## **INFORME DE EVALUACIÓN**

LM-PI-UGERVN-002-2019

### **RUTA NACIONAL No. 606** **Sección Guacimal – Santa Elena**

**Figura 11.** Fotografía del talud kilómetro 21

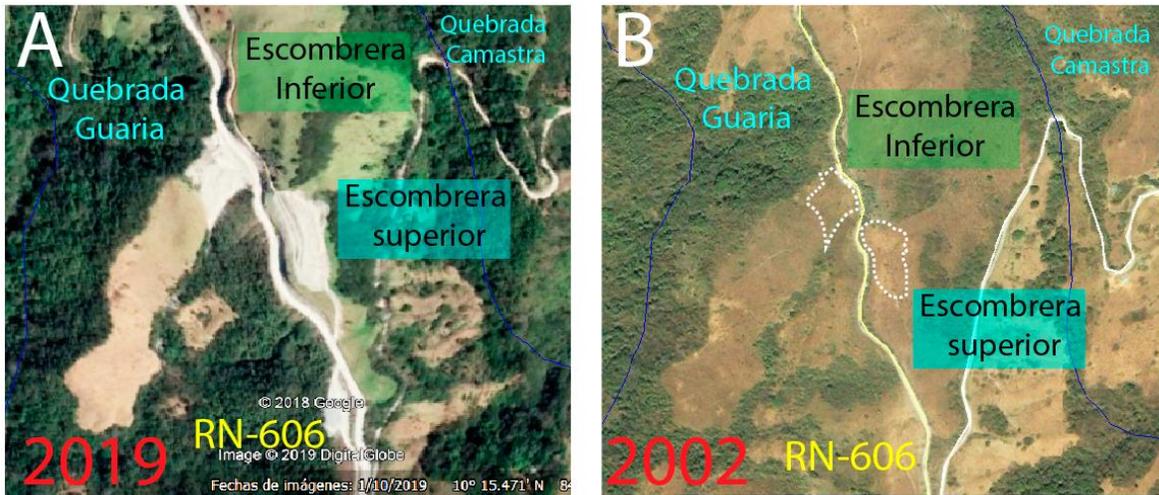
Pese a que se han realizado algunos trabajos para mejorar la geometría del talud ubicado en el kilómetro 21, sigue presentando pendientes muy altas y el manejo de agua no es el más adecuado (Figura 11). Los procesos de escorrentía y erosión podrían generar deslizamientos en este sector.

**Figura 14.** Imágenes de escombreras

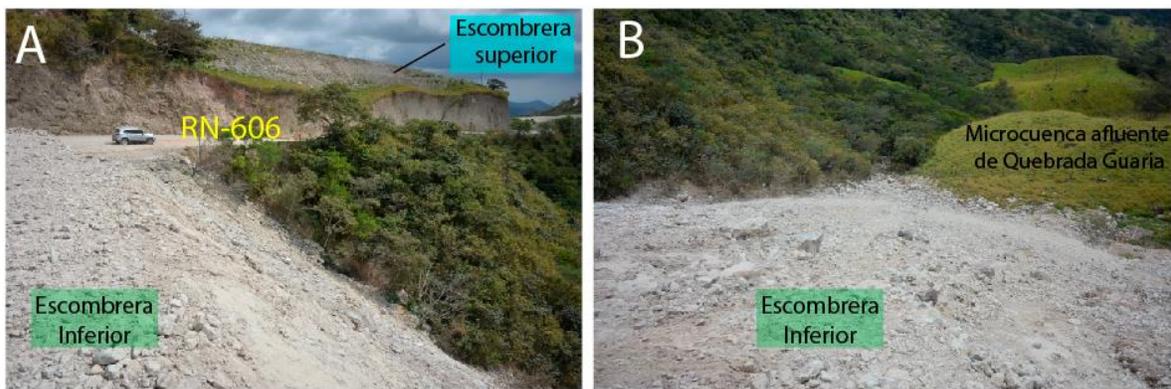
El principal problema que representan estos cambios en la morfología es que el material colocado en esas zonas no fue adecuadamente compactado y las escombreras no cuentan con un diseño, situación verificada en el análisis documental del proyecto. Por los intensos procesos de erosión generados por la falta de vegetación y escorrentía, estas escombreras tienen características que las hace muy vulnerables a deslizamientos (Figura 14).

Gráfico 4. Curva granulométrica obtenida para la muestra del Sondeo 4, mediante ensayos en el laboratorio (ASTM C136 y C117).

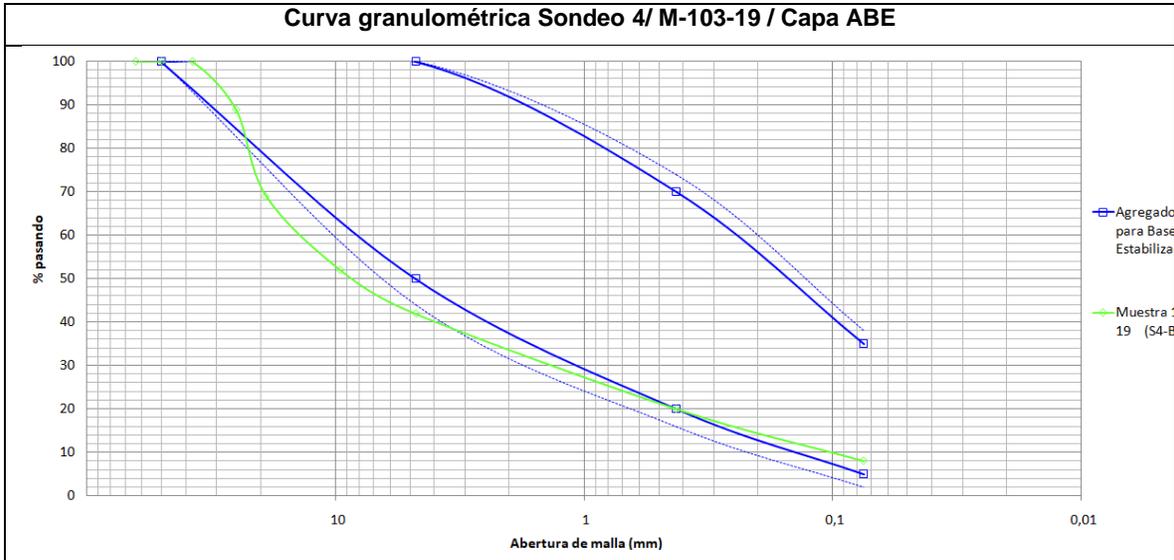
La curva granulométrica de la muestra cumple con las mallas de la fracción fina e intermedia, sin embargo presenta sobre-tamaños en la malla No.4.

**Figura 33.** Mapa de condición y ubicación de la infraestructura. Mapa con información recolectada con el equipo Geo3d a lo largo del tramo de la ruta Nacional No. 606.

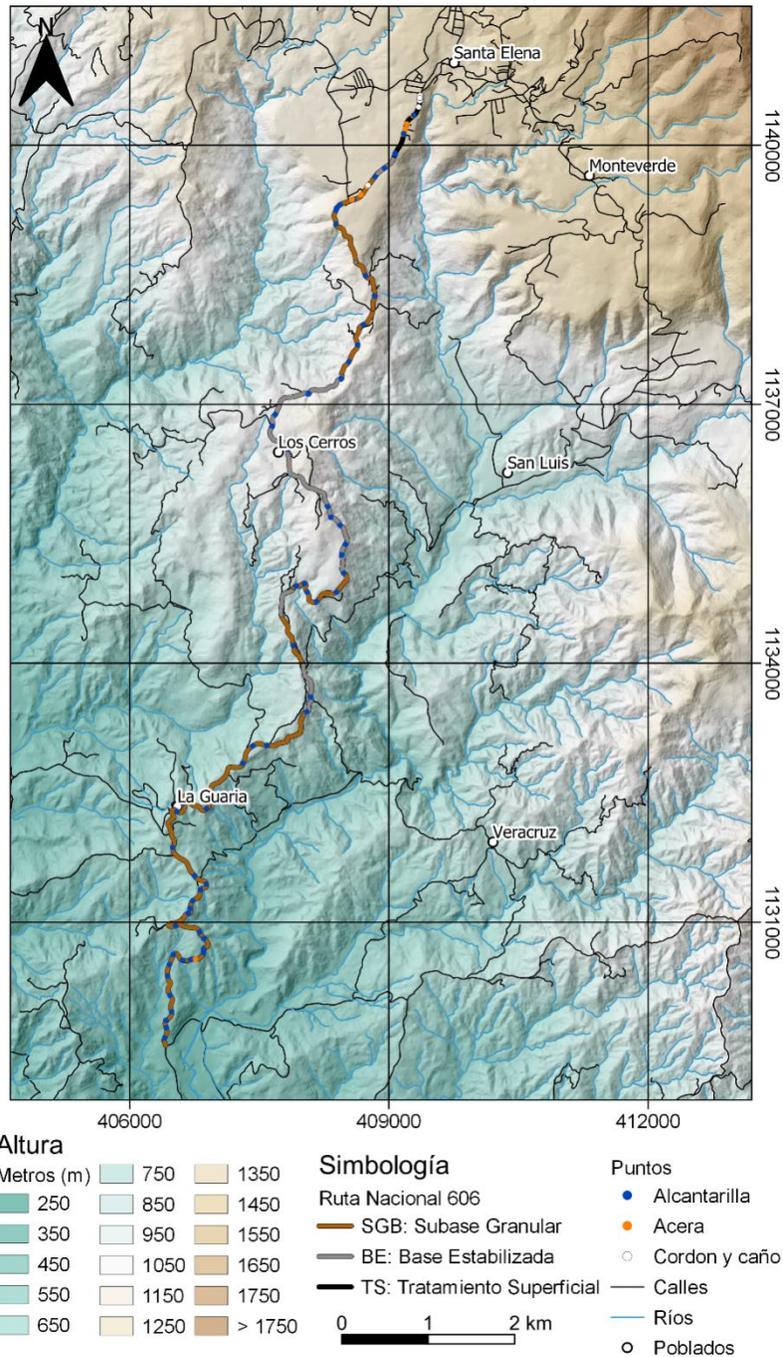
| Obra               | Cantidad | Comentarios  |
|--------------------|----------|--|
| Cuneta de hormigón | 618 m    | Estas cunetas presentan por sectores grietas de diversas magnitudes, por lo que se recomienda a la Administración evaluar la condición de estas obras y la necesidad de sustituir las que no cumplan con la calidad esperada.  |
| Acera              | 855 m    | Se considera la longitud total de acera a ambos costados de la carretera. Varios tramos presentan agrietamiento de diferentes magnitudes. CONAVI reporta la construcción de 639 m por parte del último contratista.  |
